OBČINA RADOVLJICA
ŽUPAN

STALIŠČA DO PRIPOMB MED JAVNO RAZGRNITVIJO
OBČINSKEGA PODROBNEGA PROSTORSKEGA NAČRTA
ZA OBMOČJE OSREDNJIH POVRŠIN LE 06 – TNC 1 IN 2 LESCE
(31.8.2018 do 1.10.2018, javna obravnava v Radovljici 13.9.2018)

Številka: 3505-0001/2018
Datum: 1. februar 2019

Slika 1: Priloga 1

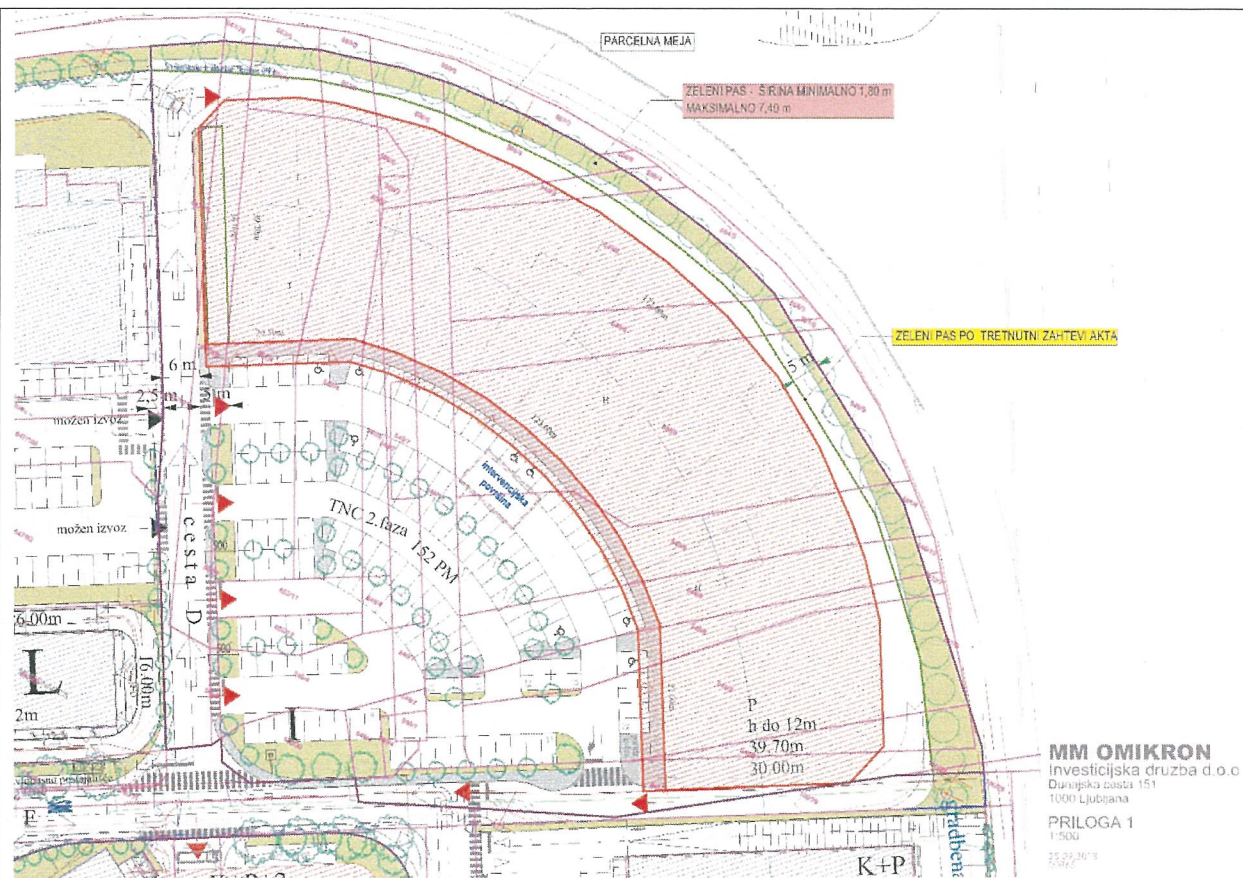
3.886 m ²	1.266 m ²	3.340 m ²	9 PM (1pm/2zap)	38 PM (1pm/4sed)	26 PM (1pm/sobo)	8 PM (1pm/20m ²)	82 PM																
			<i>Za potrebe zaposlenih in obiskovalcev je glede na normative potrebno zagotoviti 81 PM, dejansko pa je načrtovanih 82 PM. Dovozi in parkirna mesta so organizirani tako, da je omogočena vožnja in parkiranje turističnega avtobusa.</i> <i>Ker koristne površine v načrtovanem trgovskem objektu H v času priprave OPPN niso znane, je v nadaljevanju pripravljen izračun dopustnih koristnih površin trgovskega objekta H v primeru izvedbe parkirnih mest, prikazanih v grafičnem delu odloka (152 PM):</i>																							
			<table><tr><td><i>gradbena parcela</i></td><td><i>zazidana površina</i></td><td><i>BTP stavbe</i></td><td><i>PM skupaj</i></td><td><i>PM zaposleni</i></td><td><i>PM obiskovalci</i></td><td><i>dopustne koristne površine</i></td><td><i>delež BTP objekta</i></td></tr><tr><td>12.330 m²</td><td>5.342 m²</td><td>4.914 m²</td><td>152 PM</td><td>20 PM (1pm/2zap)</td><td>132 PM (1pm/30m²)</td><td>3.960 m²</td><td>80 %</td></tr></table>								<i>gradbena parcela</i>	<i>zazidana površina</i>	<i>BTP stavbe</i>	<i>PM skupaj</i>	<i>PM zaposleni</i>	<i>PM obiskovalci</i>	<i>dopustne koristne površine</i>	<i>delež BTP objekta</i>	12.330 m ²	5.342 m ²	4.914 m ²	152 PM	20 PM (1pm/2zap)	132 PM (1pm/30m ²)	3.960 m ²	80 %
<i>gradbena parcela</i>	<i>zazidana površina</i>	<i>BTP stavbe</i>	<i>PM skupaj</i>	<i>PM zaposleni</i>	<i>PM obiskovalci</i>	<i>dopustne koristne površine</i>	<i>delež BTP objekta</i>																			
12.330 m ²	5.342 m ²	4.914 m ²	152 PM	20 PM (1pm/2zap)	132 PM (1pm/30m ²)	3.960 m ²	80 %																			
			<i>Glede na normative določene v odloku OPPN in glede na maksimalno število PM, ki jih je mogoče zagotoviti v parterju na gradbeni parceli objekta (152 PM), znaša dopustna koristna površina trgovskega objekta H 3.960 m², kar predstavlja 80% bruto tlorisne površine objekta.</i>																							
3	PP	Andreas Messner, MM Omikron investicijska družba d.o.o., Dunajska cesta 151, 1000 Ljubljana	Zelene površine 1: Predlagamo, da se v SD OPPN TNC 2 vnesejo naslednje usmeritve oz. zahteve po zelenih površinah, ki se glasijo: »Zelene površine na S in SV meji ureditvenega območja (na parceli investitorja) se izvedejo v pasu širine med minimalno 1,8 in maksimalno 7,4 m.« V namen lažje predstavitve prilagamo Priloga 1. Trenutna zahteva akta po vzpostavitvi 5 m zelenega pasu se razveljavi.

Stališče: *Pripomb se ne upošteva.*

Ad 1: Določila 8. člena odloka (javne in druge skupne površine) in 28. člena odloka (ohranjanje kulturne dediščine) se ne spreminjajo.

Slika2: Priloga 2

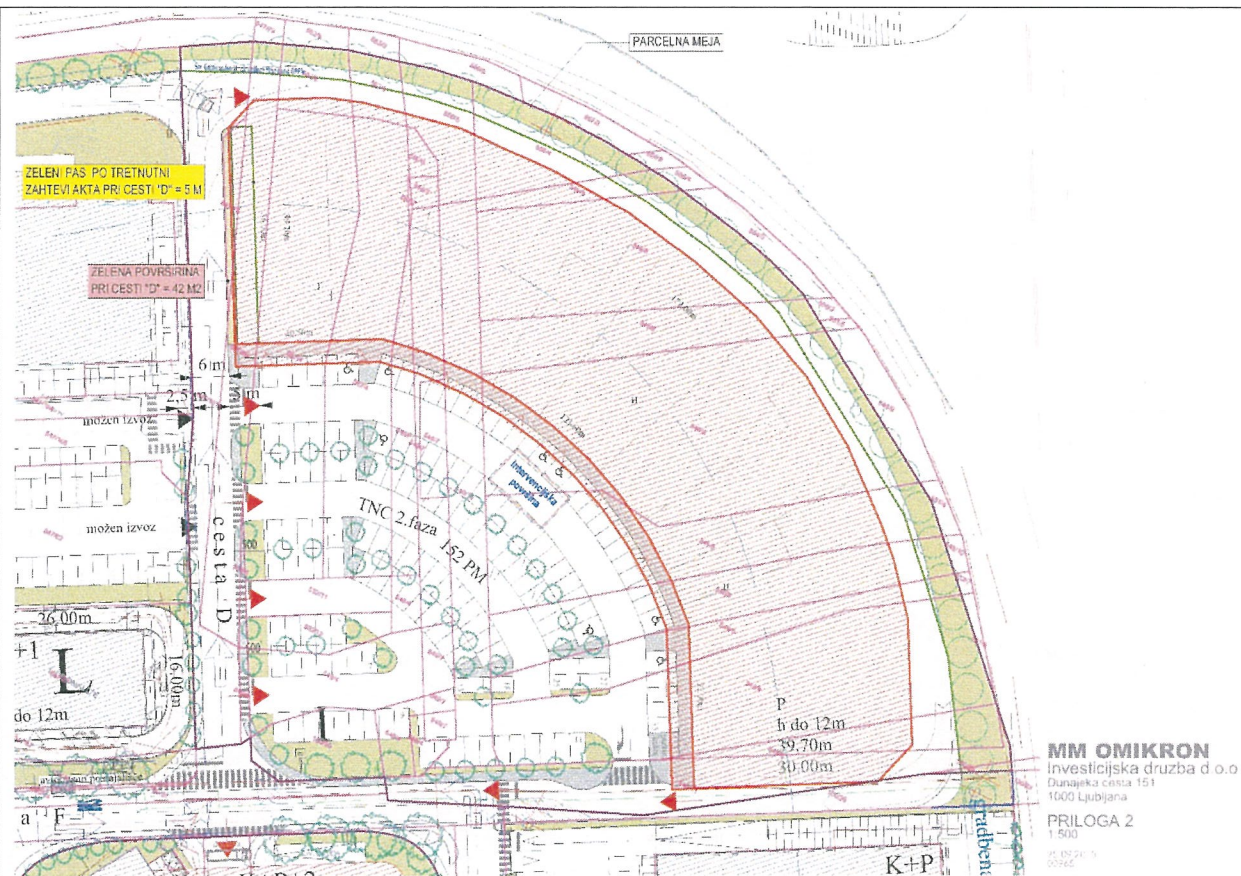
Zelene površine 2: Predlagamo, da se v SD OPPN TNC 2 vnesejo naslednje usmeritve oz. zahteve po zelenih površinah, ki se glasijo: »Investitor mora zagotoviti zelene površine na lokaciji ceste D med objektom in cesto v izmeri 42 m².« V namen lažje predstavitve prilagamo Priloga 2.

Trenutna dikcija akta: »Ob cesti D predviden pločnik z drevoredom (sedaj širine 3 m) razširiti na skupno širino 5 m se razveljavi.«

Slika 3: Priloga 3

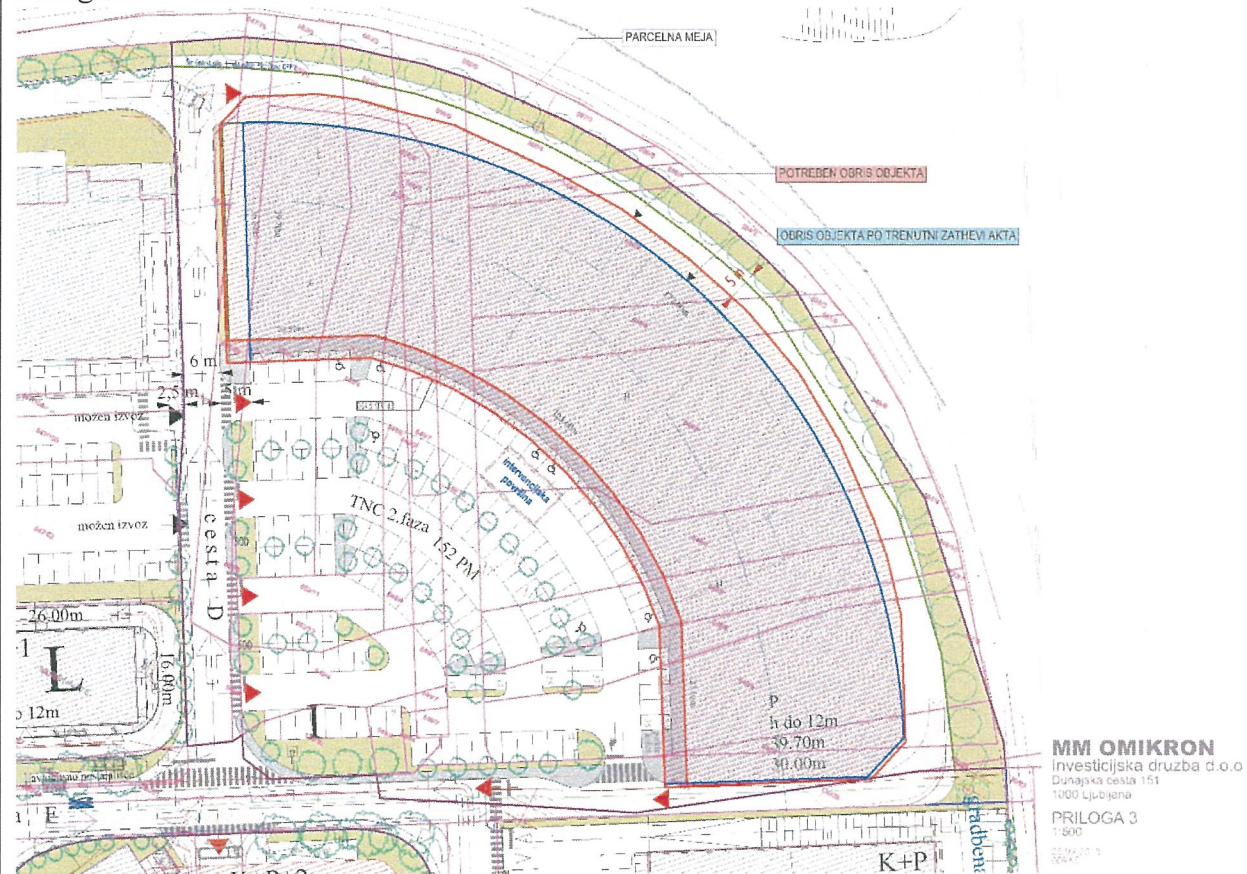
Objekt H: Predlagamo, se v SD OPPN TNC 2 vnesejo naslednje usmeritve oz. zahteve »Investitor lahko gradi objekt H znotraj meja, ki ga predstavlja rdeče šrafiran obris«. V namen lažje predstavitve prilagamo

MM OMIKRON
 Investicijska družba d.o.o.
 Dunajska cesta 151
 1000 Ljubljana
 Priloga 4

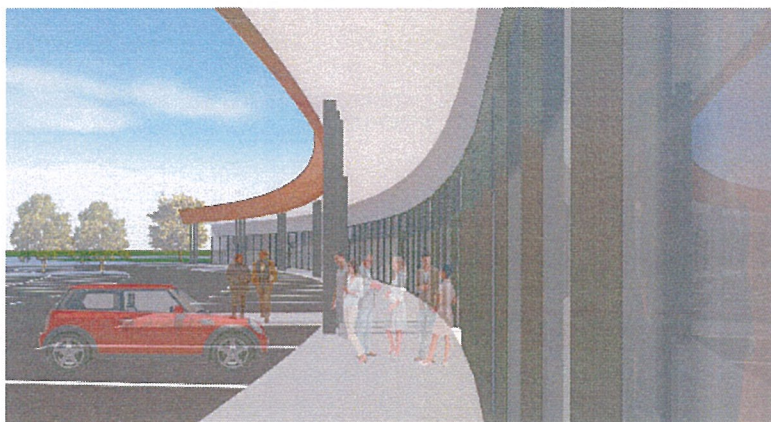
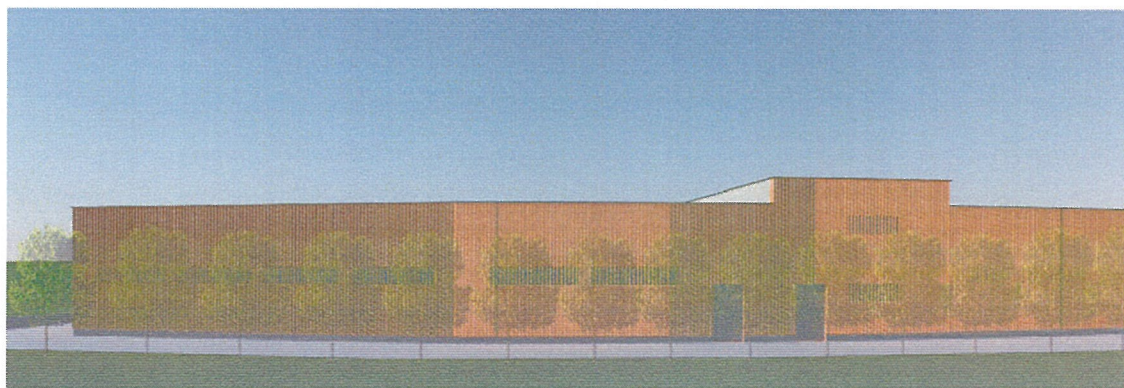
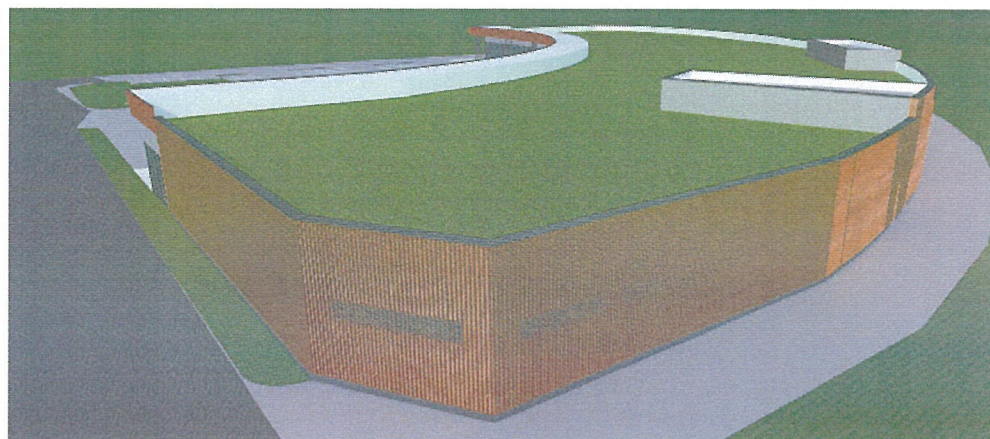
8	KP KS	/	V Knjigi pripomb ni bilo vpisov.
9	OP	Odbor za urejanje prostora in varstvo okolja	Maj Juvanec je povedal, da je ustrezno oblikovanje fasad in prostora proti avtocesti in avtocestnemu priključku na tej izpostavljeni lokaciji zelo pomembno. V razpravi je Simon Resman predlagal, naj se proti severozahodu (avtocestni priključek) in severovzhodu (avtocesta) oblikuje fasade v lesu. Maj Juvanec je predlagal bolj prefinjeno oblikovanje fasad in streh v tem delu – zelene strehe, zazelenjene in členjene fasade, s primernim prefinjenim tudi krajinskim oblikovanjem – glede na lokacijo in funkcijo, predlagal je tudi možnost natečaja. Predlogu sta se pridružila tudi Marko Smrekar in dr. Mariana Rebernik. Andrej Golčman je izpostavil potrebnost zasaditve in vzdrževanja enega drevesa na štiri parkirna mesta. Marko Smrekar je povedal, da je prevelik (previsok in barierno načrtovan) objekt igralnice. Simon Resman se je strinjal, prav tako Andrej Golčman; načrtovan naj bo nižji, nov objekt, ki bo ločen od obstoječega objekta. Dr. Mariana Rebernik je predlagala, da se za oblikovanje fasade in prostora proti avtocesti in avtocestnemu priključku izvede natečaj. Odbor je soglasno sprejel sklepa: 1. Odbor za urejanje prostora in varstvo okolja predlaga sprejem osnutka Odloka o Občinskem podrobnem prostorskem načrtu za območje osrednjih površin LE 06 – TNC 1 in 2 Lesce. 2. Odbor za urejanje prostora in varstvo okolja predlaga, da se pri pripravi predloga zavzame stališče do pripomb iz javne razgrnitve, s strani matičnega delovnega telesa in iz razprave na občinskem svetu. <i>Stališče: Pripomba se upošteva.</i> <i>Ad 1: Določila 11. odstavka 6. člena odloka se v alineji »značilni oblikovni elementi« dopolni tako, da se le ta glasi: »značilni oblikovni elementi: poudarjen vhod na J strani objekta, členitev fasadnega ovoja na SV in SZ strani, ki zmanjšuje vizualni vtis velikosti stavbe (skladno s predlogom fasadnega ovoja, št. 00965, z dne 17.10.2018)«.</i> <i>Določila 11. odstavka 6. člena odloka se dopolnijo tudi z novo alinejo, ki se glasi: »obvezna ozelenitev roba območja proti avtocesti in priključku na avtocesto z drevesno in zvezno grmovno zasaditvijo«.</i>

Obrazložitev: Izvedba natečaja zaradi pridobitve ustreznih rešitev fasadnega ovoja objekta »H« ni potrebna. Investitor objekta je Občini Radovljica predložil idejno zasnovo (št. zasnove: 00965, z dne 17.10.2018) oziroma predlog izvedbe le te, ki skupaj z zeleno streho, ozelenitvijo z drevesno in grmovno zasaditvijo predstavlja sprejemljivo rešitev. Rešitev fasadnega ovoja mora biti skladna z idejno zasnovo.
